REGIONE DEL VENETO

COMITATO TECNICO REGIONALE V.I.A.
(L.R. 18 febbraio 2016, n.4)

Parere n. 65 del 17/4/2019

Oggetto: INIZIATIVE VERONESI SRL – Domanda di concessione per un nuovo impianto idroelettrico sul fiume Adige, sponda destra, in corrispondenza del ponte di collegamento tra il Comune di Bussolengo e Settimo di Pescantina.
Comuni di localizzazione: Bussolengo e Pescantina (VR).
Procedura di VIA ai sensi del D.Lgs. 152/2006 e ss.mm.ii., dell'art. 10 della L.R. n. 4/2016 e della D.G.R. n. 1628/2015, nell'ambito del procedimento unico attivato ai sensi del D.Lgs. 387/2003.

3. Immagine: Sezione del nuovo ponte

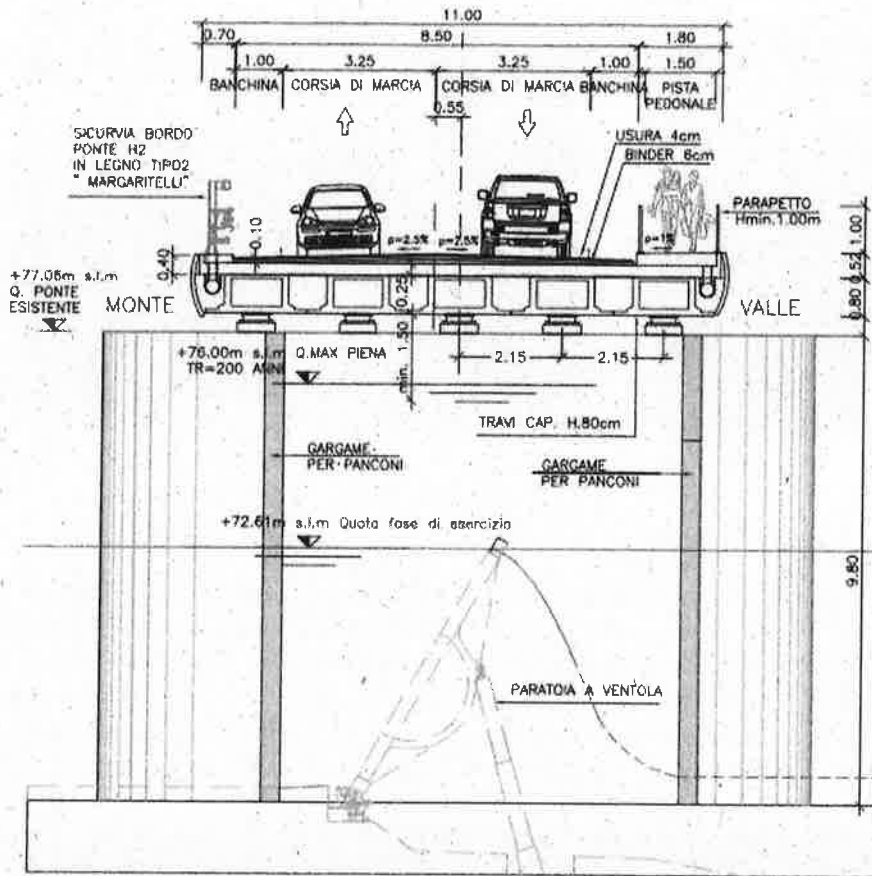
- La citata maggiore altezza di m 1,7 circa del nuovo ponte carrabile rispetto all'esistente, oltre ad aumentarne significativamente l'impatto paesaggistico, pone la necessità di adeguare la viabilità esistente da entrambi i lati del fiume. All'interno del borgo di Settimo, la viabilità (assieme agli edifici su di essa prospicienti) si trova ad una quota sensibilmente inferiore rispetto a quella del nuovo ponte, e necessita dunque di significative modifiche per il raccordo con lo stesso. Sul lato di Bussolengo, è prevista un completo rifacimento della viabilità rispetto all'attuale tracciato, con l'ipotesi di creare una zona di sosta a servizio della Chiesa di San Giovanni, la cui scarsa definizione a livello progettuale non garantisce un'adeguata tutela del bene culturale nonché un suo coerente inserimento nell'area di progetto. Dal punto di vista della conservazione del paesaggio storico del borgo, appare inopportuna la scelta di ampliare in modo così rilevante la carreggiata del ponte, portandola a m 11,00: in seguito a ciò, infatti, potrebbe verificarsi un deciso aumento dei passaggi veicolari nella zona, rispetto al quale la struttura insediativa e viabilistica del borgo di Settimo risulta del tutto inadeguata. Ciò, inoltre, potrebbe avere ripercussioni negative sulla tutela delle importanti ville storiche presenti lungo l'asse viario di via Bertoldi.

7. Immagine: SCHEMA DI SEZIONE TRASVERSALE DELLA TRAVERSA DI SETTIMO CON PARATOIE A SETTORE

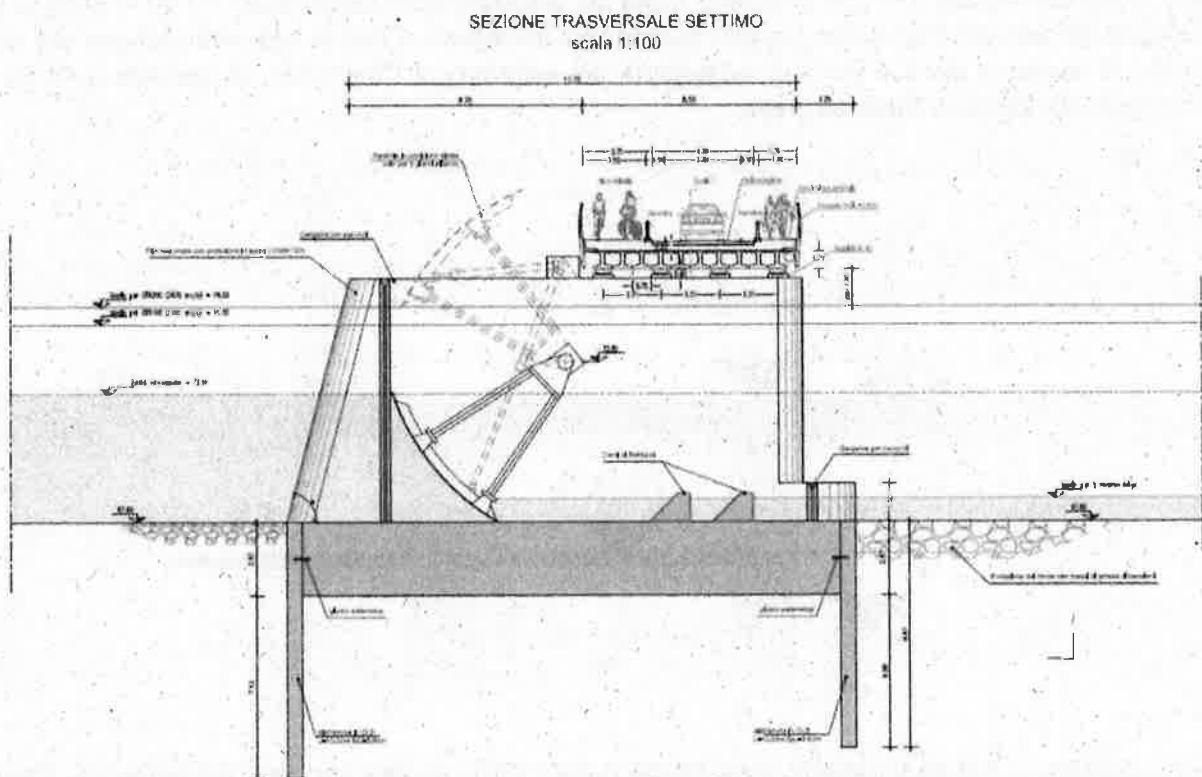
Caratteristiche geometriche del nuovo ponte proposto: una delle principali osservazioni emerse nel corso delle presentazioni pubbliche riguarda la dimensione trasversale del ponte in progetto. Viene confermata la disponibilità di rivedere tali dimensioni, si segnala che l'esigenza di gestione e manutenzione delle opere idrauliche è limitata ad un ponte di larghezza 4,00 m. e per una disponibilità occasionale.

La sezione trasversale dell'impalcato è al momento: ponte carrabile con marciapiede e pista ciclopedonale di larghezza 8,50 m complessivi a senso unico alternato e passerella di servizio di larghezza 4,00 m.

Dalle osservazioni emerse durante le assemblee pubbliche e gli incontri successivi con i Comuni è emersa la volontà degli stessi di prevedere una riduzione sensibile delle larghezze dell'impalcato complessivo. La Ditta conferma quindi la disponibilità a ridefinire le caratteristiche di sezione dell'impalcato. Per il ponte in progetto di Settimo, la soluzione che dagli incontri è emerso essere la più congruente con il contesto urbano e viabilistico è di un ponte carrabile con marciapiede e pista ciclopedonale di larghezza 8,50 metri complessivi (senza passerella di servizio) a senso unico alternato. Il Proponente ha operato una revisione della tecnologia utilizzata per la paratoia, proponendo l'utilizzo della "paratoia a settore".
